## Deckblatt vom 10.09.2009

### Planfeststellung

<b>Straßenbauverwaltung des Landes Niedersachsen</b>		<b>Unterlage 5</b>	
Straße: B 3 von km: 23+340 bis km 28+645		Blatt Nr. 16.1	
(Nächster Ort): Celle		Reg. Nr.	
		Datum	Zeichen

<b>B 3 OU Celle (Mittelteil)</b> Verlegung von NO Celle (B 191) bis SO Celle (B 214) Blatt: Bau-km 210+000 bis Bau-km 210+225		nachgeprüft
		<b>Lageplan</b>
		Maßstab 1 : 1000

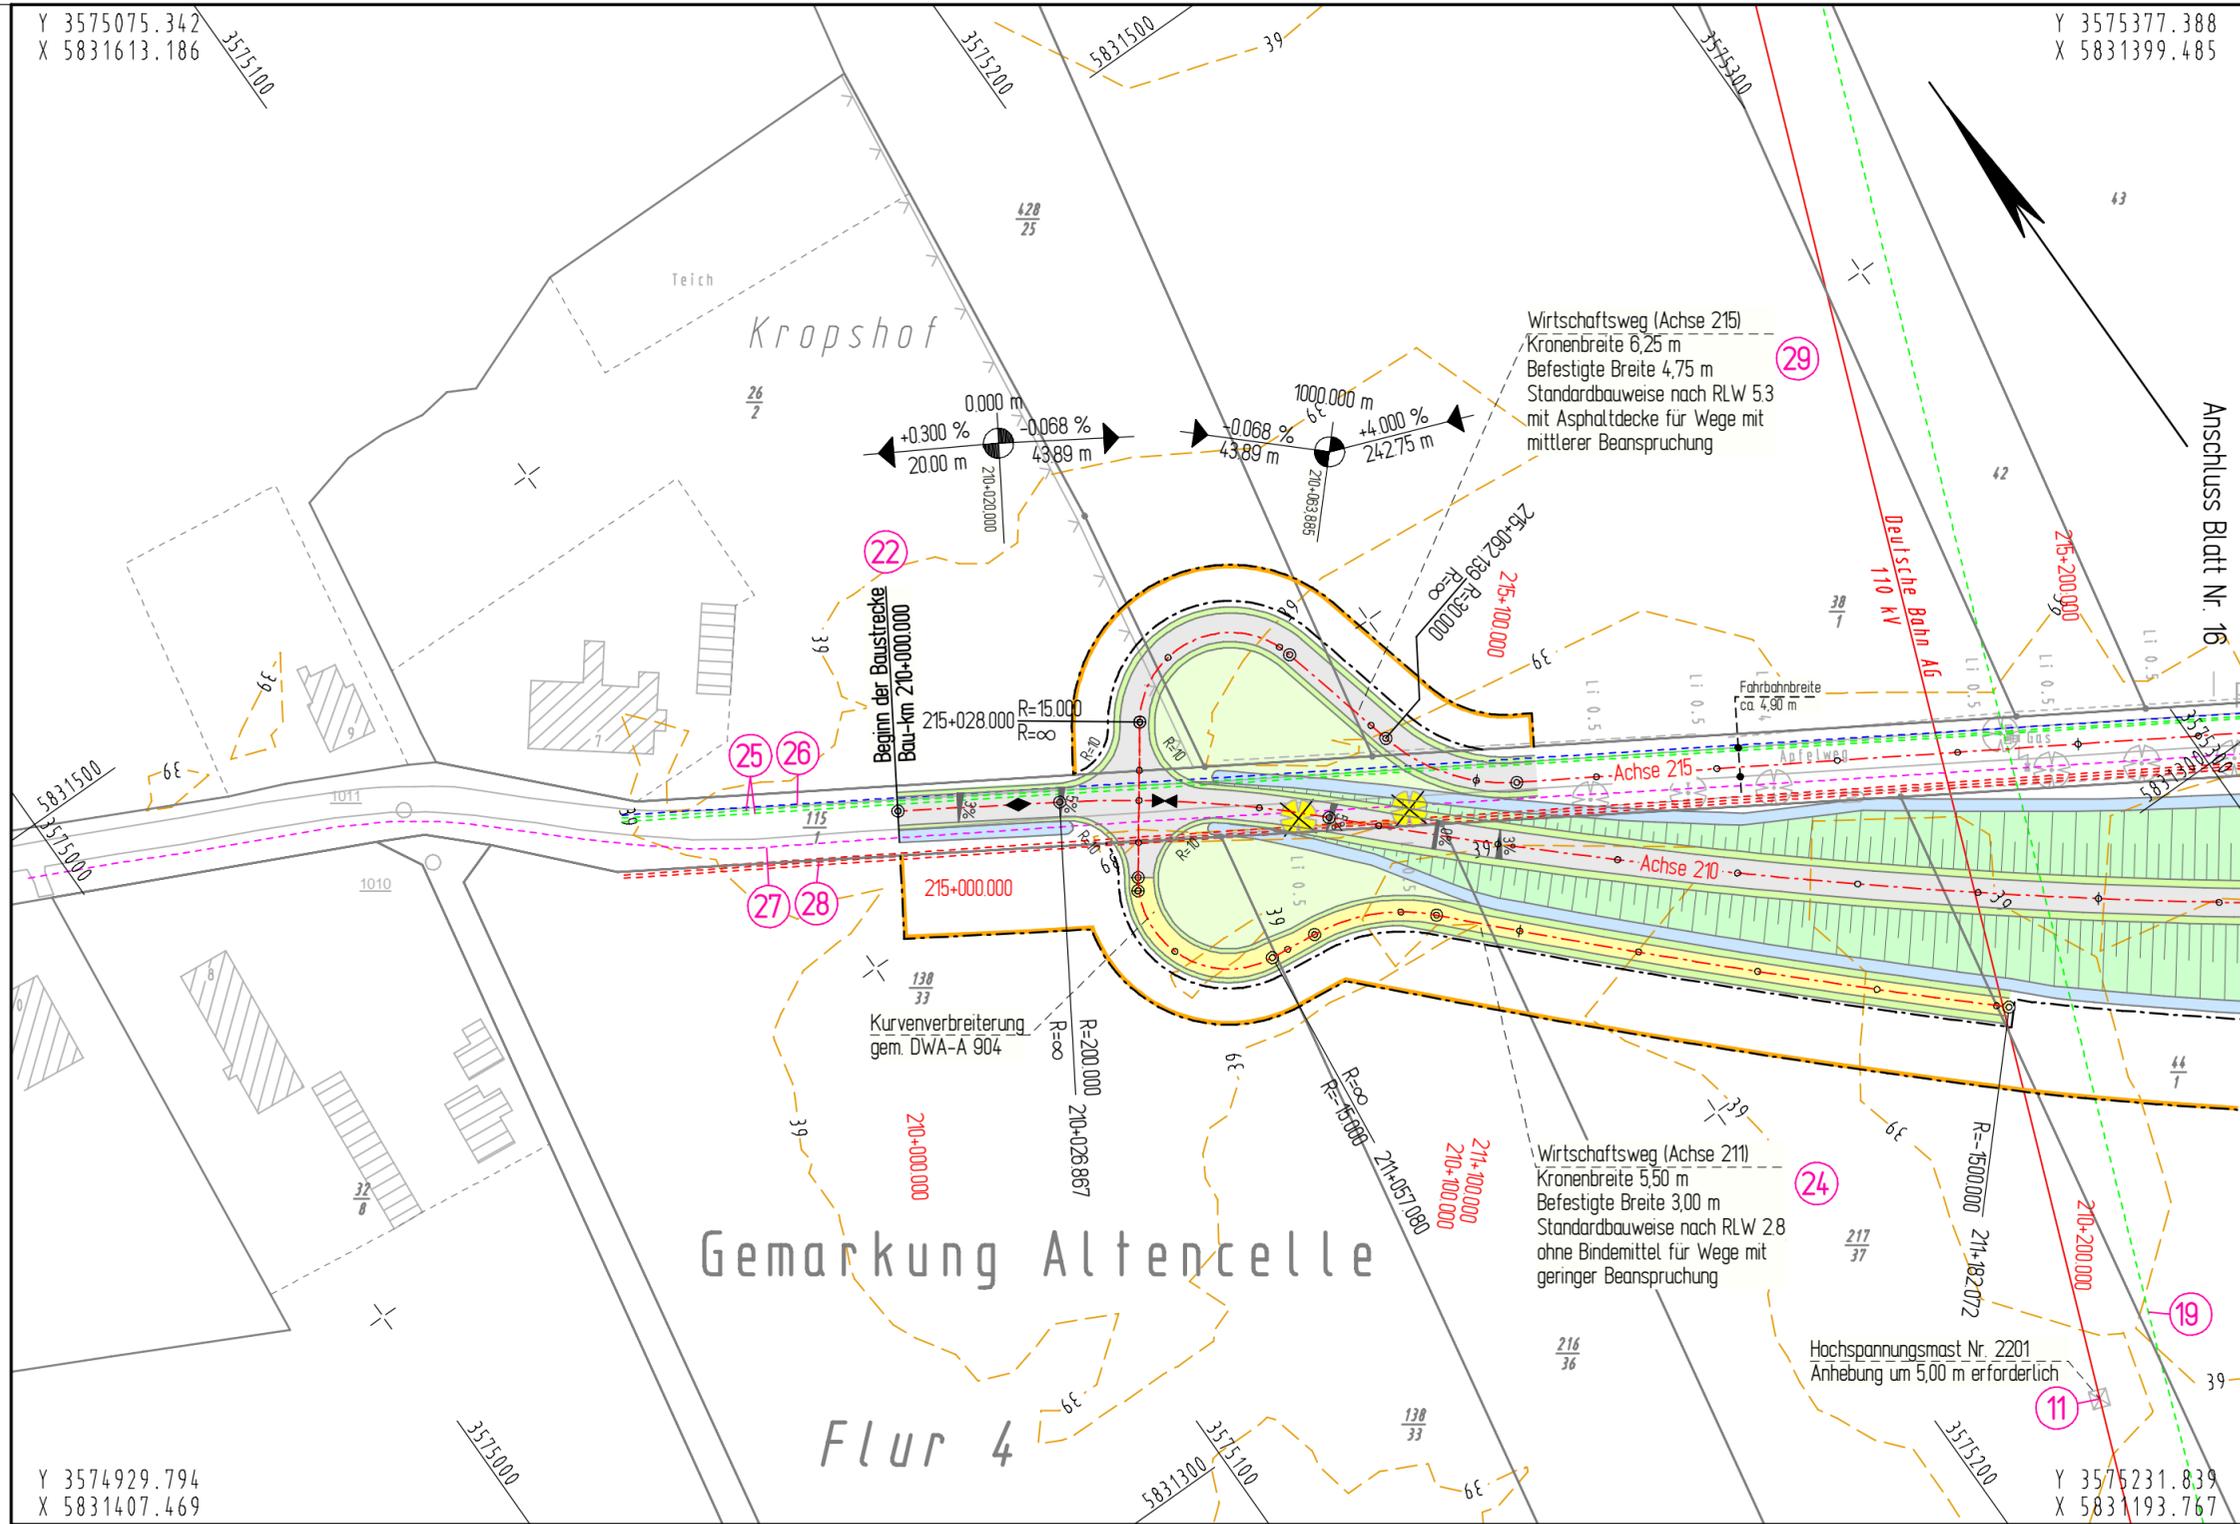
5.			
4.			
3.			
2.			
1.	Wirtschaftsweg Achse 211 (BW-Verz.-Nr.: 24) Kronenbreite geändert von 4.50 m auf 5.50 m.	10.09.2009	Winkelmann
Nr.	Art der Änderung	Datum	Aufgestellt
